COMMUNE DE TERNAY

PLAN LOCAL D'URBANISME

1 - RAPPORT DE PRESENTATION DE LA MODIFICATION N ° 5

2.2.4 La traduction spatiale de la nouvelle OAP – Schéma d'orientations

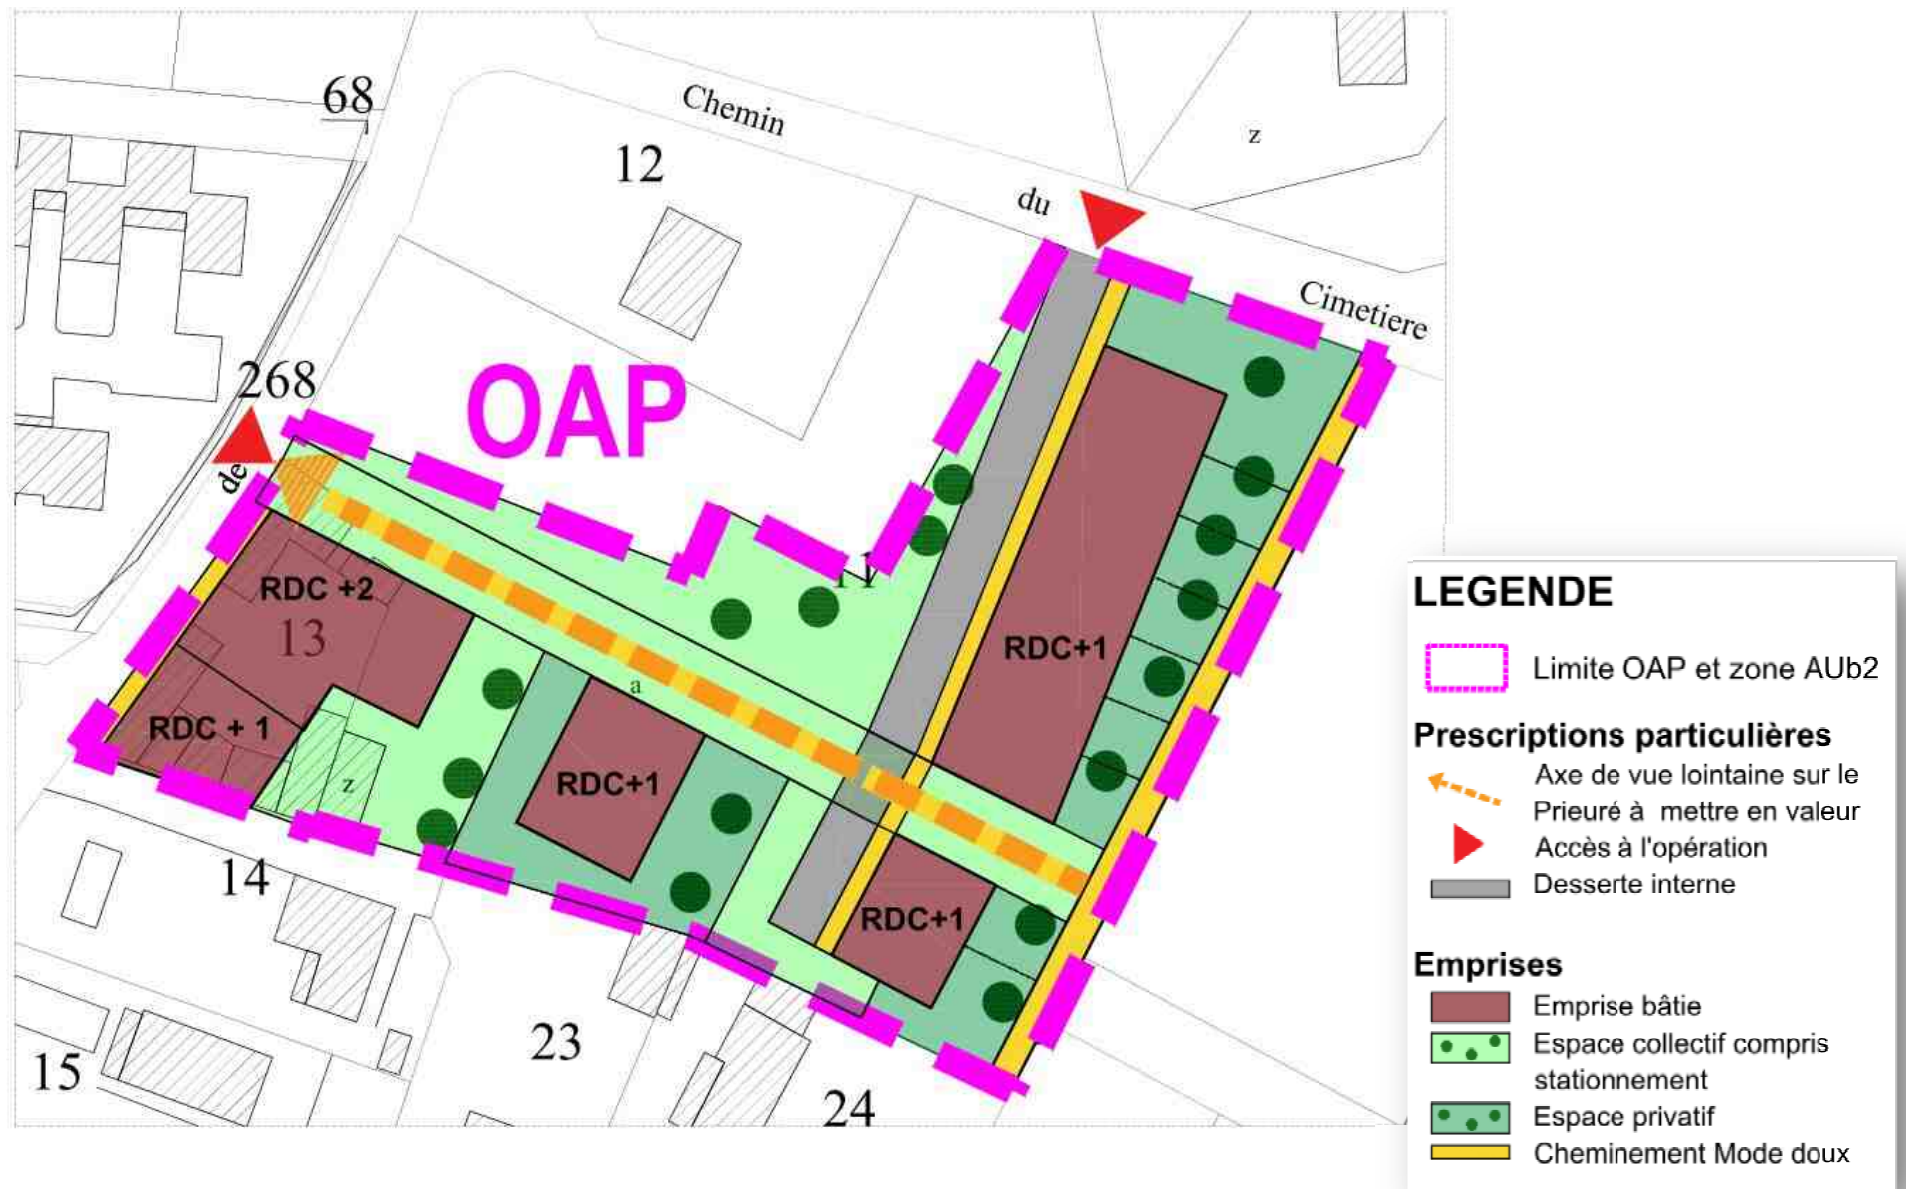
- **12 logements collectifs** en RDC+1 à RDC+ 2, situés le long du Chemin de Crapon
- **9 maisons individuelles groupées** en RDC+1 maximum à l'Est du site, en limite du cimetière
- **4 logements intermédiaires** en RDC +1, au cœur du site

La servitude de mixité sociale **S5b** est ainsi proposée avec un taux **de 50 % minimum en logement social, calculé sur le total de l'opération.**

L'objectif de mixité sociale de la servitude **S5 b** – Se reporter aussi au Plan de détail: 4-3 Servitudes de mixité sociale

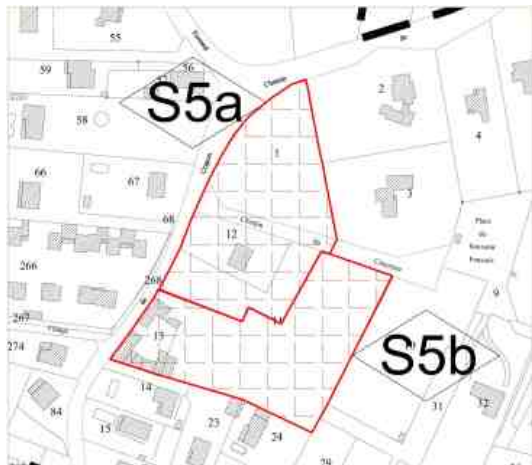
Toutefois, la servitude de mixité sociale **S5b** passe de **100 %** de logement social demandé à un taux de **50 % minimum**.

Suppression de la Servitude de Projet Pr2 - Se reporter au Plan de détail 4-4: Servitude de Projet

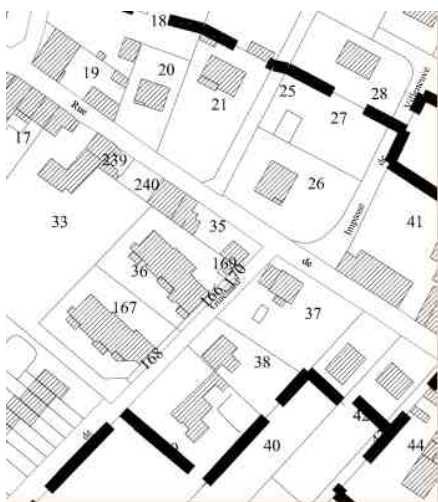
La servitude de projet prévue sur la zone AUb depuis plus de 5 ans n'est donc plus opposable.

Proposition de modification pour la zone Ub

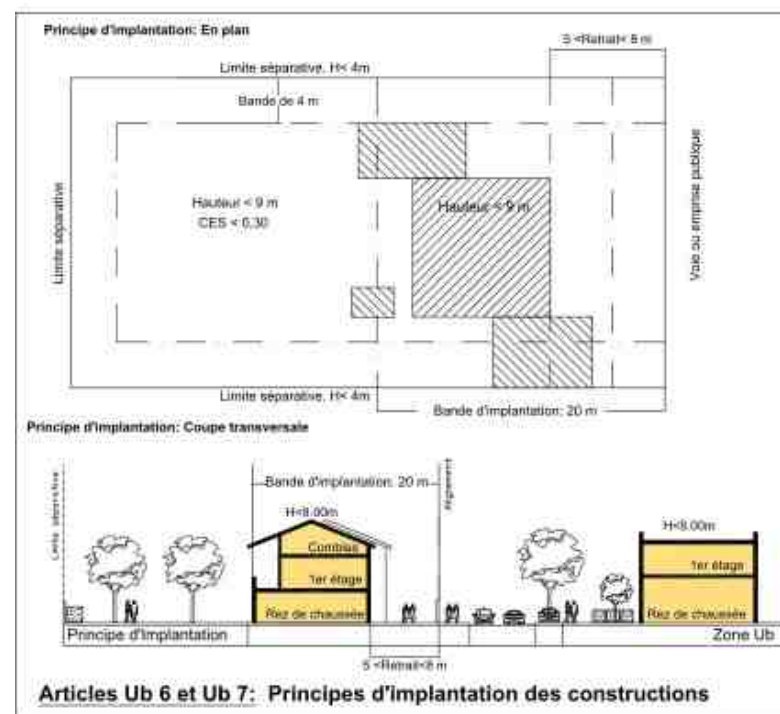
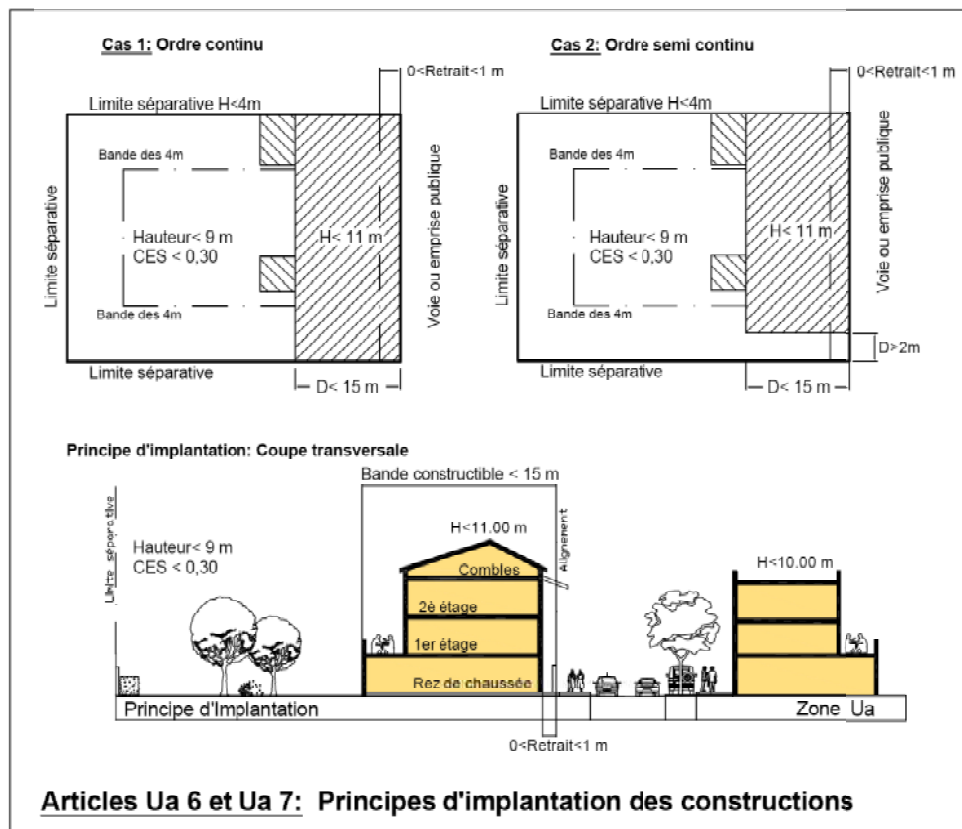
Les annexes sont donc autorisées dans **la bande de 20 m et au-delà** de cette limite, permettant aussi de **les implanter à cheval**, comme par exemple c'est le cas pour les extensions, tel qu'indiqué sur **le schéma explicatif du règlement**.

Le schéma est repris en conséquence de manière à illustrer clairement ce qui est autorisé :

Proposition de modification pour la zone Ua

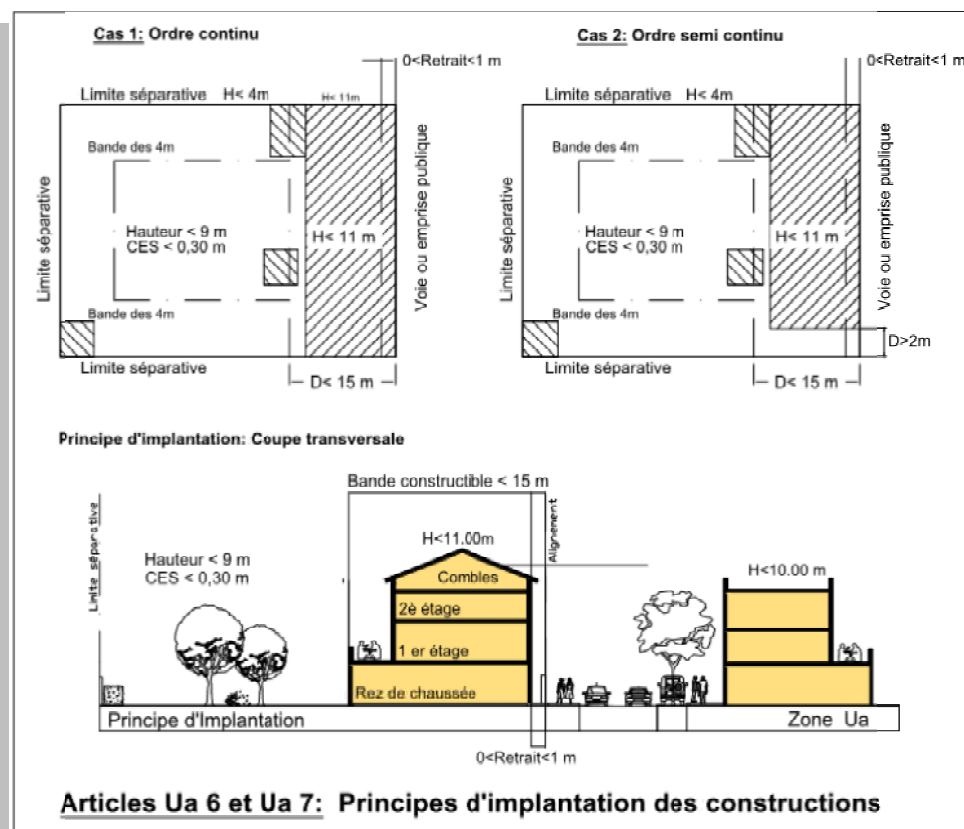
Le schéma est repris en conséquence de manière à illustrer clairement ce qui est autorisé :

Emplacements réservés à modifier :

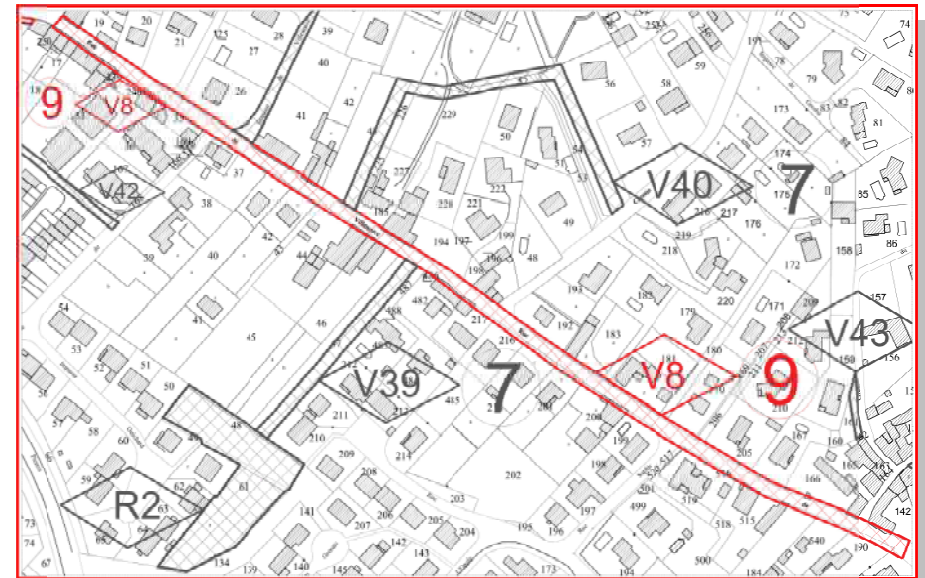
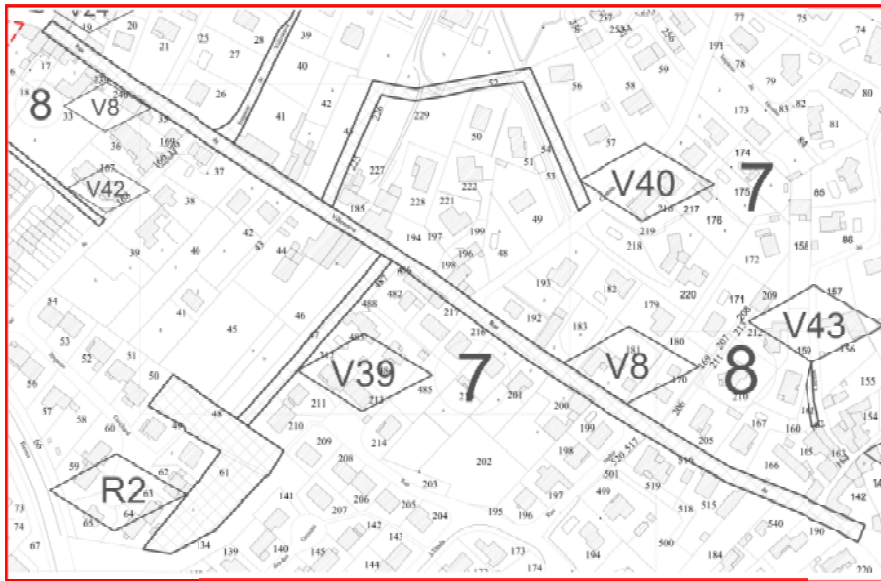
- Le V 8 sur la rue de Villeneuve est proposé pour un élargissement de la rue de 8 m à 9 m. Les 9 m de largeur sont calculés au cas par cas, en prenant d'une manière préférentielle sur les parcelles non construites, afin de rechercher une mise en œuvre visant à limiter les démolitions.

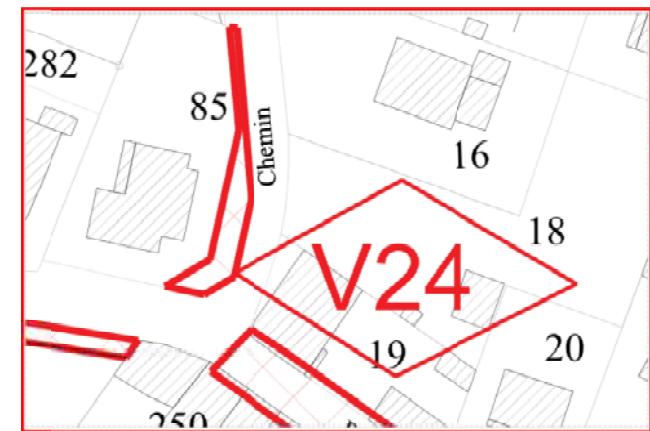
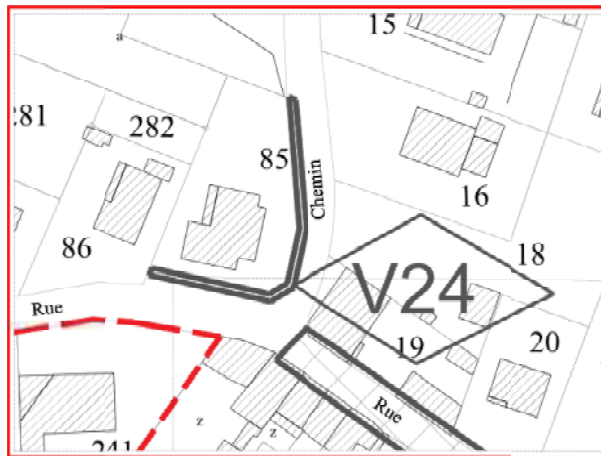
- Le V 24 est élargi à 4 m à l'angle du chemin de Crapon et de la Rue de Villeneuve pour l'aménagement du carrefour et d'un trottoir.
